PCN

(product change notification)

Serie / Artikel	591-XX-0-XX 0 Buchsengehäuse (Mittelstück)
Series / Item	Female housing (feed through)

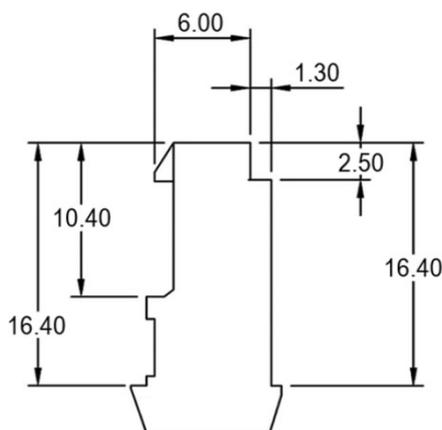
Unser neues Datenblatt zeigt eine Anpassung an den Serienstand seit 2016. Maß 16,4 > 17,05 mm

Our new data sheet shows an adjustment to the series status since 2016. Dimension 16.4 > 17.05 mm
